SERVICE INFO

Spannarm 533 0075 30

Unbedingt Schraubenlänge beachten

Bild: Links, neue Ausführung / rechts, alte Ausführung

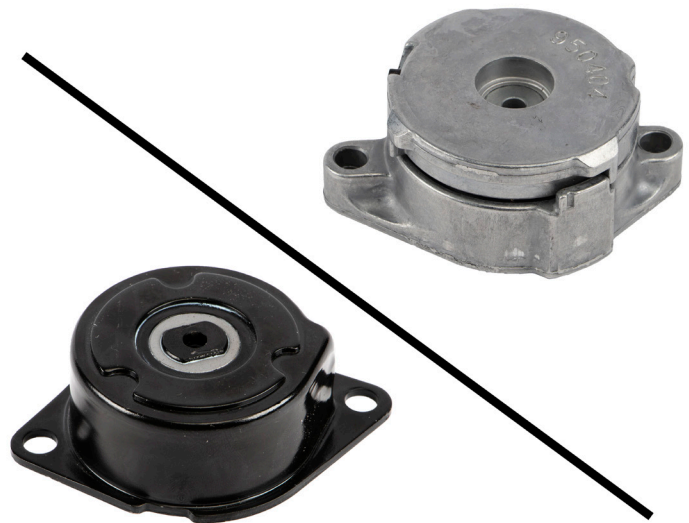
Aufgrund der ständigen Weiterentwicklung unserer Produkte wurde der Spannarm 533 0075 30 modifiziert. Dadurch werden bei der neuen Ausführung kürzere Schrauben für die Montage benötigt. Die Schrauben M8x35 ändern sich in M8x22.

Die Service Information zeigt die optischen Merkmale der bisherigen Ausführung (Bild rechts) und der neuen Ausführung (Bild links).

Beim neuen Spannarm 533 0075 30 dürfen für die fachgerechte Reparatur nur Schrauben mit dem Maß M8x22 verwendet werden!
